SERVICE INFO – FAG 0034

Τροποποίηση μονάδας ρουλεμάν τροχών

Κατασκευαστής: Alexander Dennis

Μοντέλα: Enviro 400, 500
Euro 2, 3, 4, 5
Javelin
Trident 2, 3

Εικόνα 1: Στους άξονες με την επισήμανση ID S63U πρέπει, επιπρόσθετα στη μονάδα ρουλεμάν τροχών, να αντικαθίστανται επίσης ο δίσκος φρένου, η βάση στήριξης τροχού, τα μπουζόνια τροχών και οι βίδες σύσφιξης.

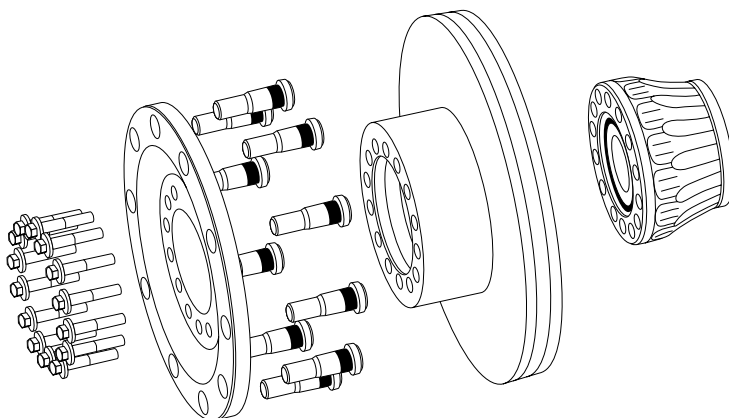
Για τους άξονες DANA που αναφέρονται παραπάνω (S63U, S75U, T75U), ο κατασκευαστής λεωφορείων Alexander Dennis άλλαξε τους προμηθευτές ρουλεμάν τροχών από **Timken** σε **FAG**.

Αν, στα πλαίσια της επισκευής των αξόνων με την επισήμανση ID S63U, S75U ή T75U, είναι ακόμη τοποθετημένο ένα ρουλεμάν τροχών Timken, πρέπει να αντικαθίστανται πρόσθετα εξαρτήματα.

ID άξονα	Απαιτούμενο εξάρτημα	Κωδικός ανταλλακτικού Alexander Dennis	Ποσότητα
S63U	Βάση στήριξης τροχού	658468-3	1 x
	Μπουζόνι τροχού	650723-2	10 x
	Δίσκος φρένου	658468-4	1 x
	Βίδα σύσφιξης	658468-5	14 x
S75U	Βάση στήριξης τροχού	661391-2	1 x
	Βίδες σύσφιξης	661391-3	14 x
T75U	Βάση στήριξης τροχού	661391-2	1 x
	Βίδα σύσφιξης	661391-3	14 x
NDS 80	κανένα	-	-

Τιμές ροπής για βίδα σύσφιξης: 236 - 260 Nm (174 - 192 lbf ft)
